Rīgas satiksme
Iepirkumu komisija

“Tramvaja sliežu ceļu pārbūve Slokas ielā”

(ID Nr.RS/2021/48) nolikuma prasībām

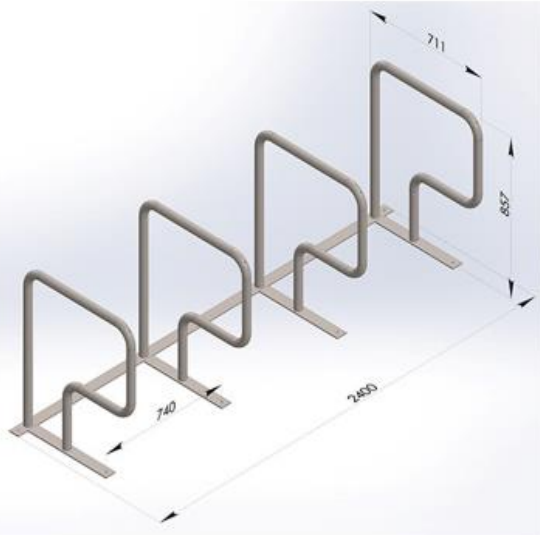
Lūdzam pasūtītāju pievienot konkrēto elementu: pieturvietu nojumus, atkritumu urnas, pasažieru vai atpūtas sola, velostatīva vizualizāciju un tehnisko specifikāciju.

Uz doto brīdī Rīgas pilsētas sabiedriskā transporta pieturvietu platformas tiek aprīkotas ar vienota dizaina nojumēm, ko nodrošina starptautiskais uzņēmums SIA "JCDecaux Latvija". Ja uz būvdarbu uzsākšanas brīdī nojumju piegādātājs būs SIA "JCDecaux Latvija", tad attiecīgi jāuzstāda nojumus JCDecaux Foster Standard.
